**DEMANDE DE RENSEIGNEMENTS N° 1 DE LA RÉGIE DE L'ÉNERGIE (LA RÉGIE) RELATIVE À  
HYDRO-QUÉBEC DANS SES FONCTIONS DE COORDONNATEUR DE LA FIABILITÉ AU QUÉBEC (LE  
COORDONNATEUR) RELATIVE À LA DEMANDE D'ADOPTION DE LA NORME PRC-006-NPCC-2  
(LA NORME) – DÉLESTAGE EN SOUS-FRÉQUENCE AUTOMATIQUE**

**Figure 2 de la PRC-006-NPCC-2**

Figure 1

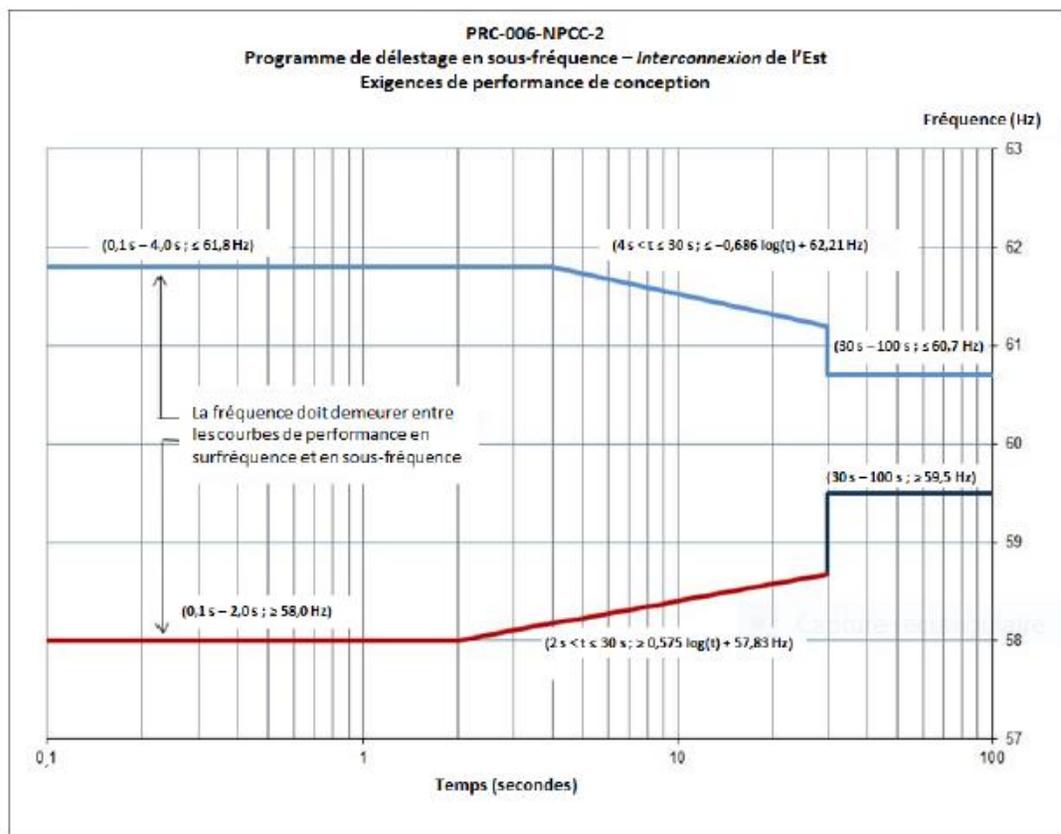
- 2.1 La Régie note que pour l'Interconnexion de l'Est, les exigences en sous-fréquence de la norme PRC-006-NPCC, plus rigoureuses que celles de la norme de portée continentale, sont identifiées en bleu, pour faire une distinction visuelle avec les exigences en sous-fréquence de la norme NERC PRC-006 (référence (i)). La Régie note que pour l'Interconnexion du Québec une seule couleur est utilisée à la figure 2 sans faire la même distinction visuelle que pour l'Interconnexion de l'Est (référence (ii)). Veuillez élaborer sur la possibilité de fournir une distinction visuelle pour l'Interconnexion du Québec à la figure 2 au même titre qu'à la figure 1.

**Figure 2**  
**PRC-006-NPCC-2**  
**Programme de délestage en sous-fréquence – Seuils pour le réglage du déclenchement en sous-fréquence des groupes de production**

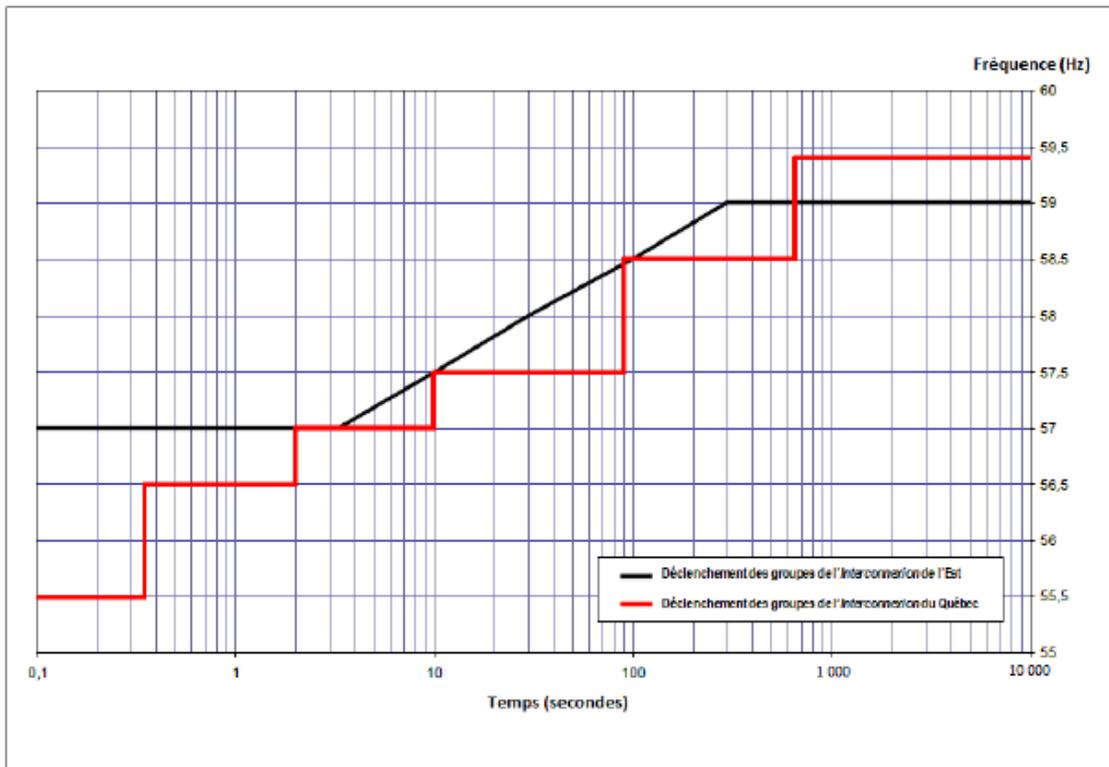
- 2.2 La Régie note que le Coordonnateur fournit les équations qui permettent de définir la courbe pour l'Interconnexion du Québec (référence (iii)) à partir de la figure 2 de la norme PRC-006-NPCC-2 (référence (ii)) et de l'annexe 1A de l'Annexe Québec de la norme PRC-006-3 pour la courbe de modélisation du déclenchement en sous-fréquence des groupes de l'Interconnexion du Québec (référence (iv)). Veuillez commenter la possibilité d'inclure à l'Annexe Québec de la norme PRC-006-NPCC-2 les équations présentées à la référence (iii), de façon similaire à l'annexe Québec de la norme PRC-006-3.

- 2.3 Selon vos réponses aux questions précédentes, veuillez déposer les textes revus de l'Annexe Québec de la norme PRC-006-NPCC-2.
